Pytanie i odpowiedzi – Część VI

„Przebudowa sieci ciepłowniczej wzdłuż ulicy Ku Słońcu, Tenisowej od komory K14 w ul. Ku Słońcu do sieci preizolowanej w ul. Tenisowej w Szczecinie”.

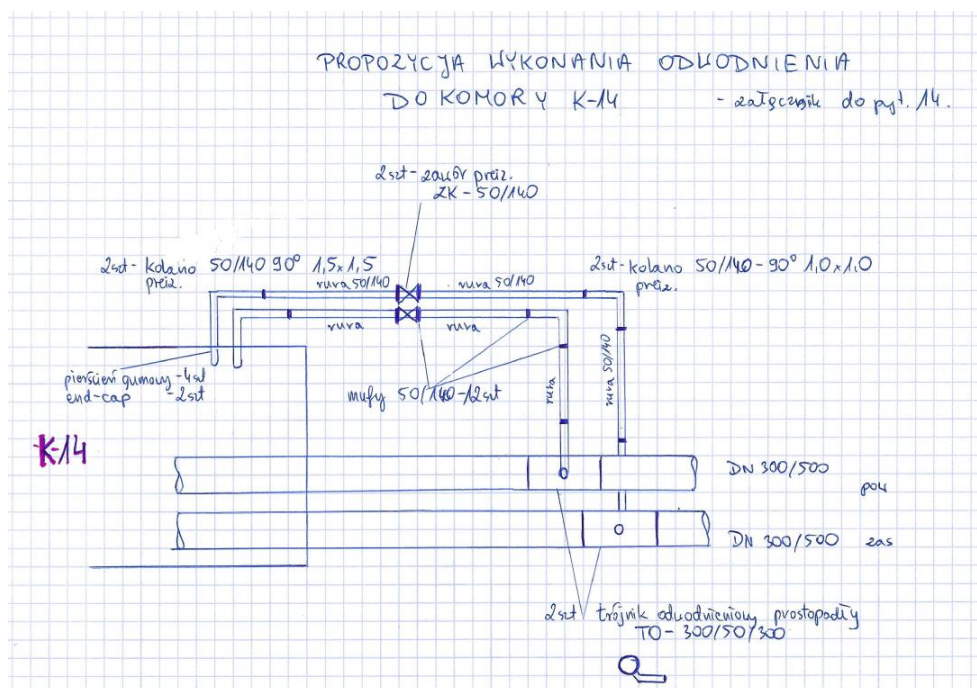
Proszę o potwierdzenie czy można wykonać odwodnienie sieci do komory K-14 wg. załączonego rysunku i listy materiałowej (jeśli odpowiedź na pytanie 13 pozwoli zastosować trójnik odwadniający):

odwodnienie do K14 - odc. C1a/C1b - C37.1a/C37.1b 2xDn300/500			
	trójnik preizol. prostopadły odwodnieniowy TO-300/50/300	szt.	2

rura preizol. z/a Dz60,3/140 (DN50) L=12m	szt.	2
zespół złącza termokurczliwego sieciowanego radiacyjnie DN50/140 z masą butylową	szt.	12
kolano preizol. Dz60,3/140 (DN50) 90st. 1,0x1,0m	szt.	2
kolano preizol. Dz60,3/140 (DN50) 90st. 1,5x1,5m	szt.	2
zawór preizol. ZK-50 Dz60,3/140	szt.	2
End-Cap 50/140	szt.	2
piersień gumowy 50/140	szt.	4
taśma ostrzegawcza	mb	24

Czy odwodnienie komory K-14 musi być w izolacji serii 2 czy może być w standardzie?

Zamawiający w odpowiedzi na zapytanie informuje, iż odwodnienie ma być wykonane w izolacji serii 2. Zamawiający dopuszcza zmianę na trójnik odwadniający podczas realizacji zadania i sprawdzeniu faktycznych wymiarów na budowie.
